新莊樂生療養院保存方案
工程技術評估報告

新莊樂生療養院保存方案工程技術評估期末報告

有關「新莊樂生療養院保存方案工程技術評估期末報告」之
本局意見一覽表

捷運局意見回覆表

track-b-0919.dwg 機廠局部軌道線型圖

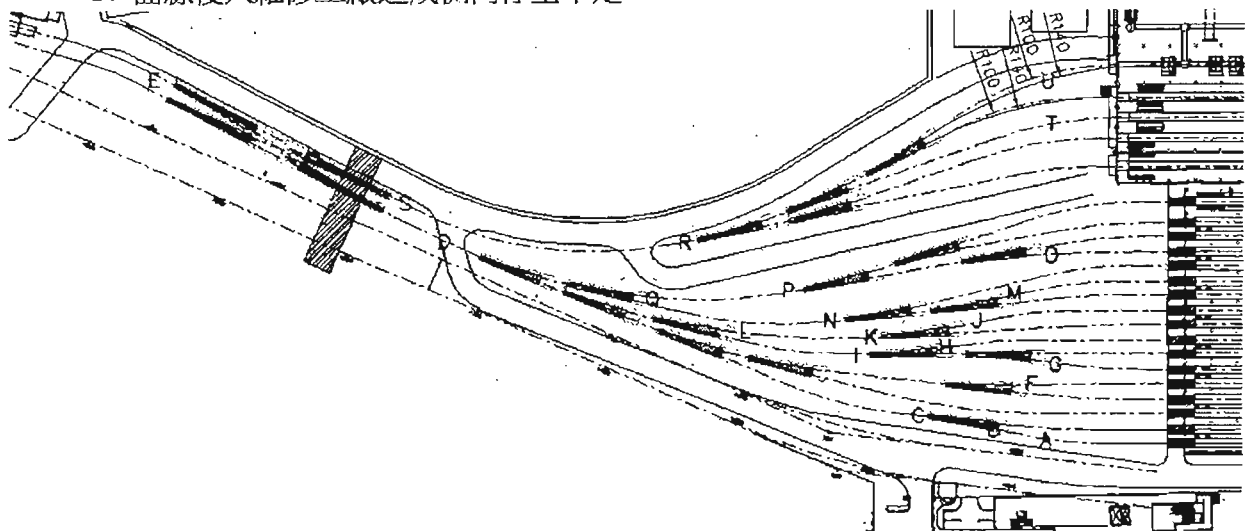
經檢視 track-b-0919.dwg 不符規範處如下：

- A. 曲線與其西側之道岔為反向曲線兩者間之直線長度僅 5.76 公尺
- B. 岔出軌與其後續之股道有 0.188M 之偏移量(亦即後續股道未能與該道岔銜接)
- C. 本直線段僅 10.599 公尺長，違反反向曲線間直線段最小長度之規定。
- D. 本曲線西側直線段僅 9.27 公尺長，東側西側直線段僅 3.01 公尺長，而該等直線段過後即分別銜接道岔，造成道岔之曲線與本曲線間之直線段長度不足。
- E. 兩條股道直線段長度僅 10 公尺，違反曲線間直線段最小長度之規定。
- F. 本直線段僅 11.19 公尺長，違反反向曲線間直線段最小長度之規定。
- G. 反向曲線間直線僅 12.89M，違反反向曲線間直線段最小長度之規定。
- H. 反向曲線間直線僅 6.80M，違反反向曲線間直線段最小長度之規定。
- I. 本直線段僅 10 公尺長，違反曲線間直線段最小長度之規定。
- J. 本直線段僅 17.04 公尺長，違反反向曲線間直線段最小長度之規定。
- K. 本直線段僅 7.88 公尺長，違反曲線間直線段最小長度之規定。
- L. 本直線段僅 17.35 公尺長，違反曲線間直線段最小長度之規定。另外本直線與其北側股道(半徑 140 公尺)間距僅 3.4M，側向淨空不足。
- M. 本直線段僅 9.4 公尺長，違反反向曲線間直線段最小長度之規定。
- N. 本直線段僅 9.97 公尺長，違反曲線間直線段最小長度之規定。
- O. 本直線段僅 13.54 公尺長，違反曲線間直線段最小長度之規定。
- P. 本直線段僅 11.08 公尺長，違反曲線間直線段最小長度之規定。
- Q. 本直線段僅 9.57 公尺長，違反曲線間直線段最小長度之規定。
- R. 本直線段僅 8.78 公尺長，違反曲線間直線段最小長度之規定。
- S. 本直線段僅 8.09 公尺長，違反反向曲線間直線段最小長度之規定。
- T. 曲線侵入維修工廠造成側向淨空不足
- U. 曲線侵入維修工廠造成側向淨空不足
